Documento de aclaraciones
SDC-68-2022
EJECUCIÓN DE OBRAS EN EL RECINTO EUGENIO MARÍA DE HOSTOS

**PEDESTAL PARA POSTES DE ILUMINACION
EN CANCHA
NO A ESCALA**

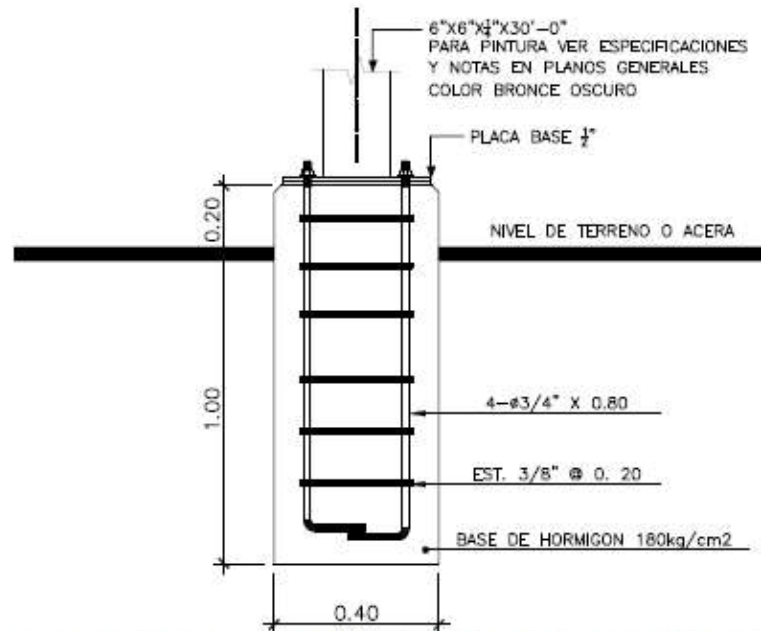
5. ¿Cuáles son las características específicas que deben llevar los postes de iluminación en exterior?

Respuesta 5: Ver detalles a continuación:

**LAMPARAS TIPO SHOE BOX
LED 300W HPS 120V**

- Igual o similar a Evolve™ Area Light - Escalable – EASC. BY G.E
- Brazo de montaje de 10 pulgadas (254mm) para poste cuadrado precableado con guías de 24 pulgadas (610mm).
- Pintura en polvo de poliéster resistente a la corrosión, grosor mínimo de 2.0 mil.
- Color: Bronce Oscuro.
- Funcion de foto celda integrada

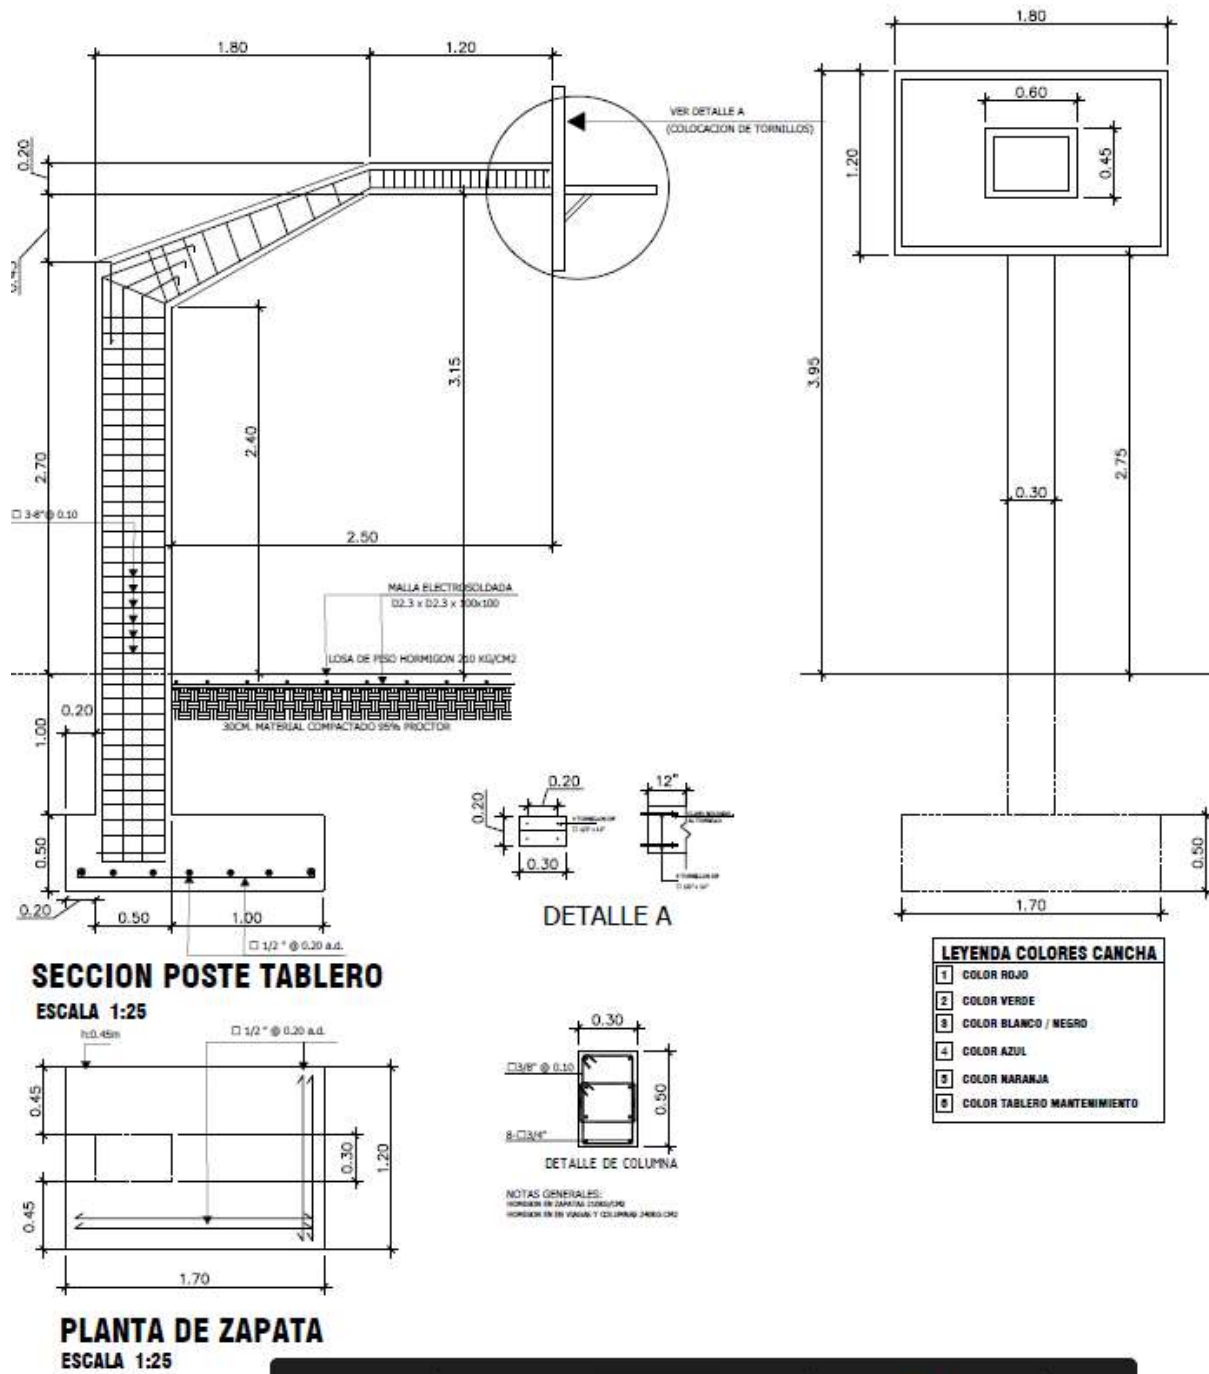
8. ¿Las columnas de la cancha no especifican que tipo de acero vertical a utilizar?

Respuesta 8: Serán 8 de ¾", a continuación detalles:

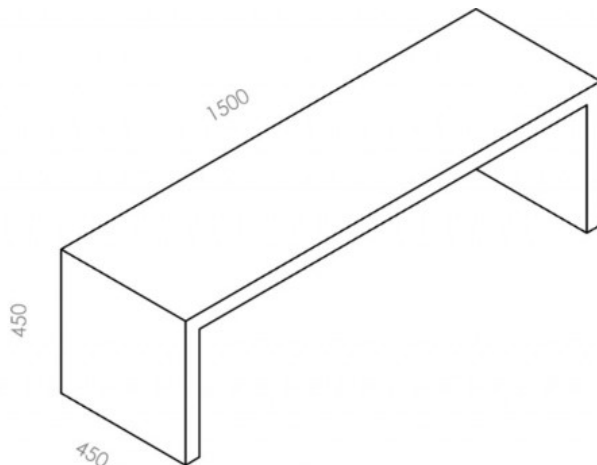
11. ¿Cuáles son las dimensiones de la banca de Hormigón para la cancha? Favor de suministrar planos y detalles para poder realizar una propuesta más efectiva.

Respuesta 11: Las dimensiones aproximadas son de 1.50 m x 0.45 m x 0.45 m.

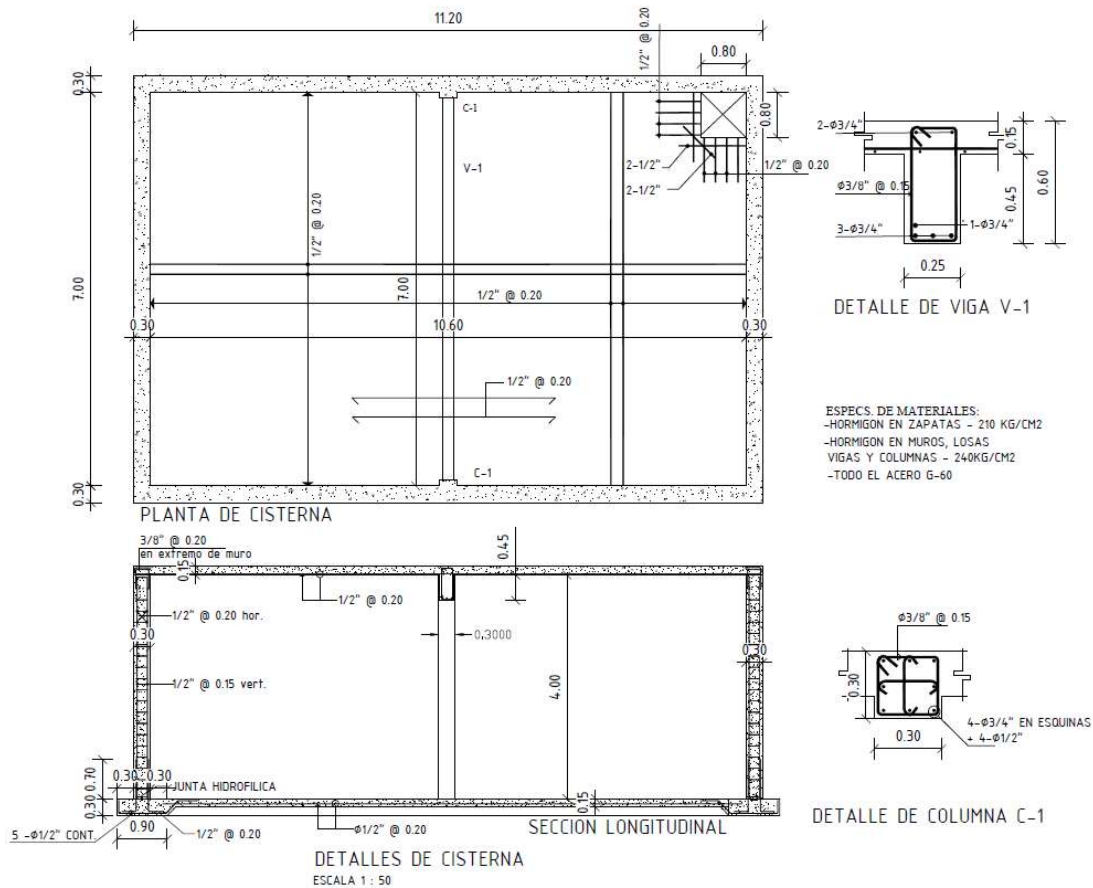
18. En la cisterna, no se entiende el detalle de armado para la partida 7.01 correspondiente a la zapata perimetral. Por favor indicar la cantidad y el tamaño del acero longitudinal.

Respuesta 18: Considerar 5 varillas de ½" y cangrejos @ 0.20. ver detalle.

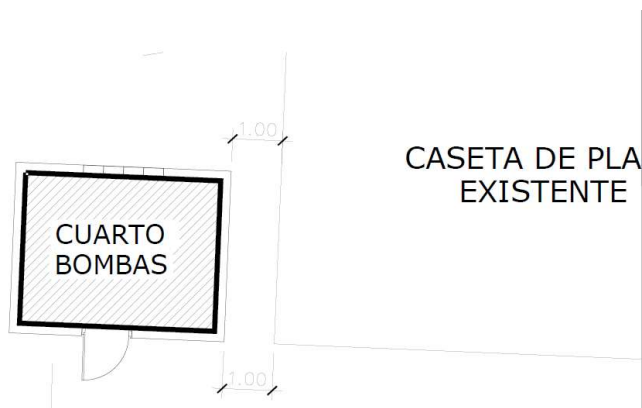
20. Plano para el replanteo de la caseta de la bomba

Respuesta 20: Separado a 1.00 metro de la caseta de la planta eléctrica.
